DIRECCIÓN GENERAL
DE BELLAS ARTES
SUBDIRECCIÓN GENERAL
DEL INSTITUTO DEL PATRIMONIO
CULTURAL DE ESPAÑA

**INFORME TÉCNICO SOBRE LA AFECCIÓN DEL PLAN PARCIAL DEL
SECTOR E-16 DEL AYUNTAMIENTO DE ELCHE AL PALMERAL DE
ELCHE (ALICANTE).**

Madrid, enero 2020

Planificación urbana E-16 sobre ortofoto 2019

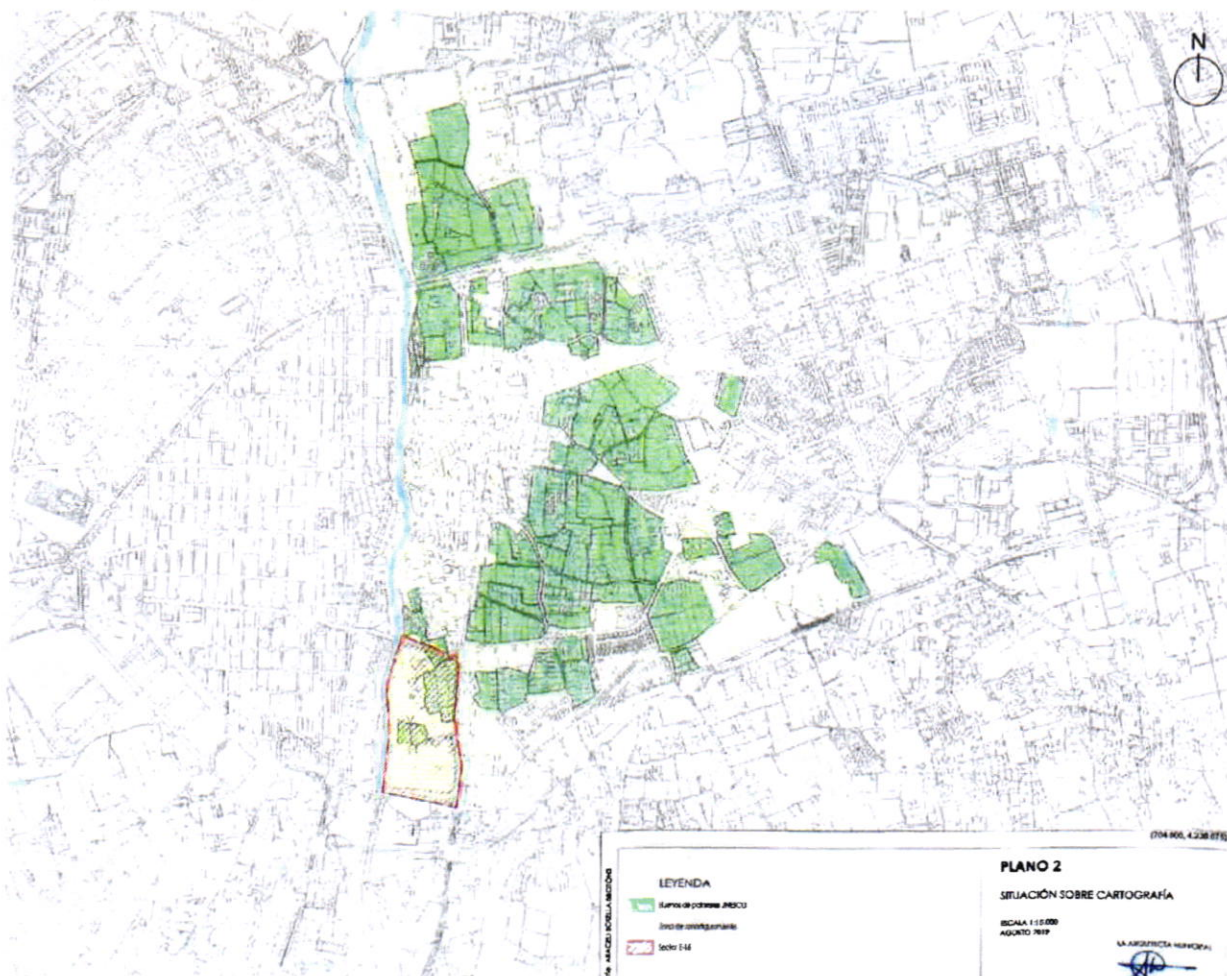
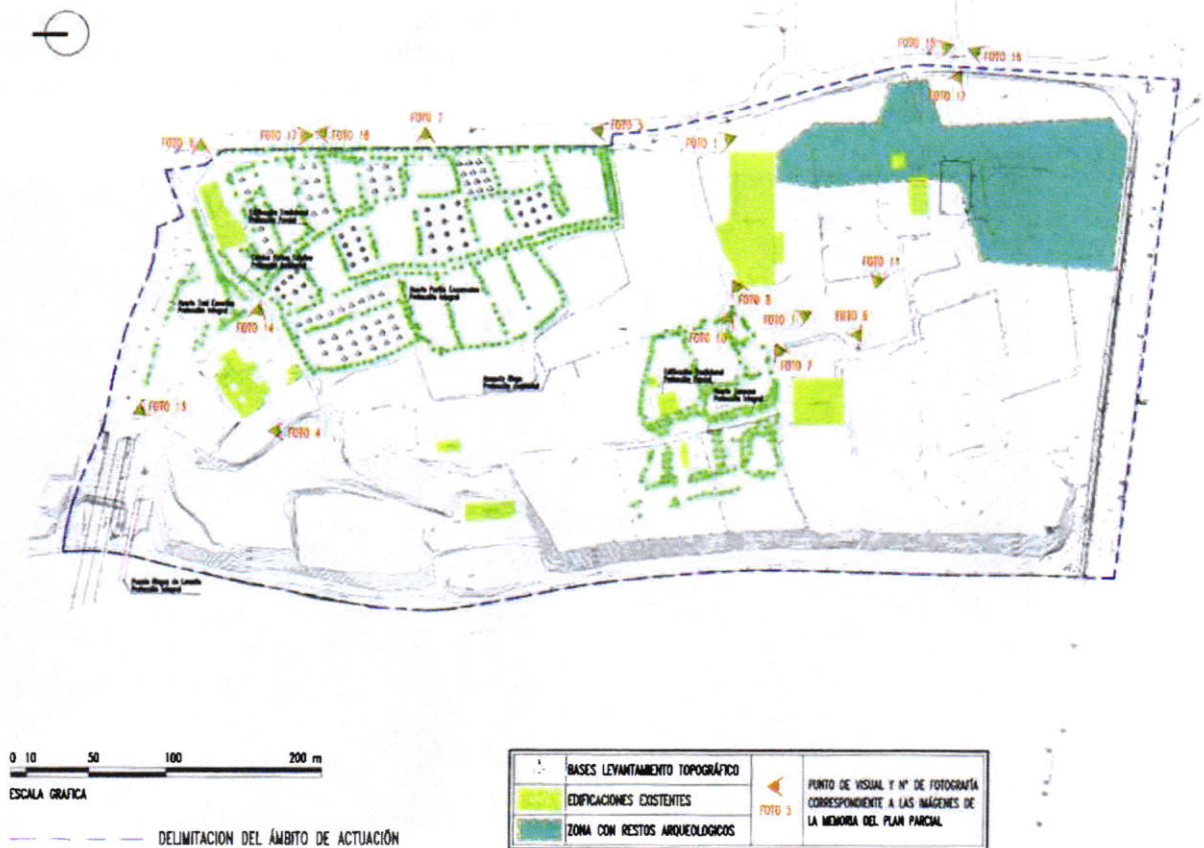
Se propone una ordenación en trama ortogonal yuxtapuesta al terreno existente, sin referencias a la ordenación tradicional agrícola del ámbito de actuación, quedando descontextualizados los tres huertos históricos sin una trama que los integre de forma armoniosa con la malla urbana.

En la manzana M2-1 sobre parte de la zona arqueológica y vivienda solariega se plantea un aparcamiento privado en superficie de uso público (4.449m²). La manzana M3.1 también contempla aparcamiento en superficie junto con uso terciario, disponiéndose además 550 aparcamientos en viario.

No se definen retranqueos de la edificación en las alineaciones enfrentadas a huertos históricos.

La construcción de edificaciones de hasta 8 plantas de altura, respecto a la escala del paisaje tradicional del palmeral, supone un fuerte impacto en la percepción del mismo, tanto en su relación desde el exterior al interior, perturbando la identificación y apreciación de su perfil y de sus elementos identitarios, como desde el propio huerto hacia la ciudad, convirtiéndose en un oasis dentro de una trama urbana que es ajena a su carácter tradicional.
